Lamely venkovních žaluzií S60 s lemem - nově s taženými otvory pro vytahovací pásku

07.05.2013, Kostelec nad Černými lesy

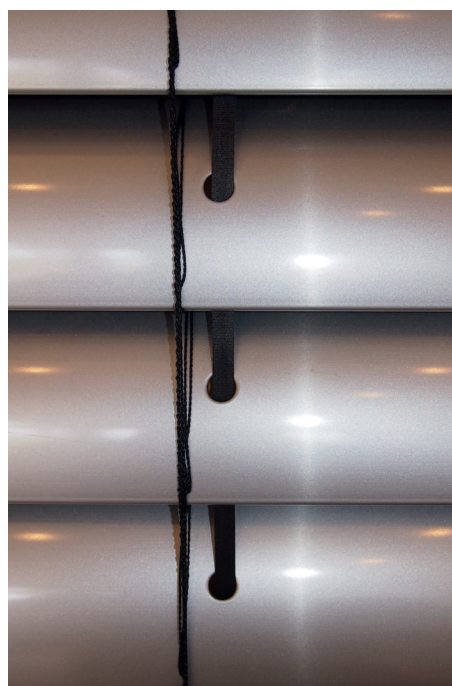
dosud byly otvory pro vytahovací pásku u lamel S60 standardně osazeny nerezovými ocelovými kroužky.

Zakázky na lamely S60 objednané po 23.04.2013 budou již nově vybaveny taženými otvory pro pásku, jelikož z technického hlediska nebude osazení ocelovými kroužky nutné.

dosavadní provedení otvoru

nové provedení otvoru

Z optického hlediska zmizí z lamel ocelové kroužky, barevný vzhled lamel nebude narušen a kulatý tažený otvor zajistí pro vytahovací pásku bezproblémový a hladký chod.
